改善箇所説明図

燃料ポンプ

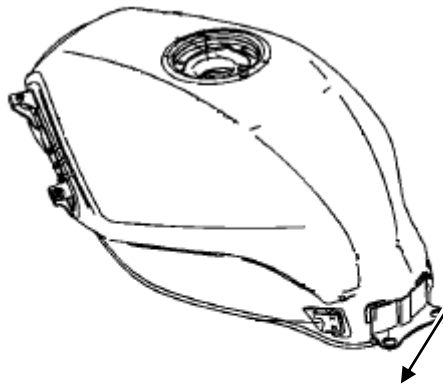
燃料ポンプにおいて、バッテリーから供給される電圧の変動と、燃料ポンプの製造バラツキにより、内部部品が早期に摩耗することがある。そのため、そのままの状態で使用が続けると、摩耗が進行し、燃料ポンプが作動不良となり、エンジンが始動できなくなるおそれがある。

全車両、燃料ポンプを対策品に交換する。

識別：タンク後方上面に識別ペイントを追加する。

燃料ポンプ

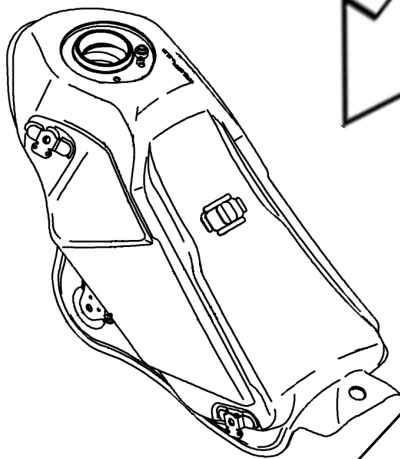
燃料ポンプにおいて、バッテリーから供給される電圧の変動と、燃料ポンプの製造バラツキにより、内部部品が早期に摩耗することがある。そのため、そのままの状態で使用を続けると、摩耗が進行し、燃料ポンプが作動不良となり、エンジンが始動できなくなるおそれがある。

全車両、燃料ポンプを対策品に交換する。

識別：タンク後方上面に識別ペイントを追加する。

燃料ポンプ

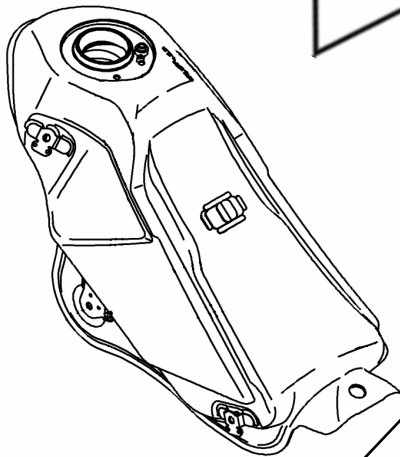
燃料ポンプにおいて、バッテリーから供給される電圧の変動と、燃料ポンプの製造バラツキにより、内部部品が早期に摩耗することがある。そのため、そのままの状態で使用を続けると、摩耗が進行し、燃料ポンプが作動不良となり、エンジンが始動できなくなるおそれがある。

全車両、燃料ポンプを対策品に交換する。

識別：タンク後方上面に識別ペイントを追加する。
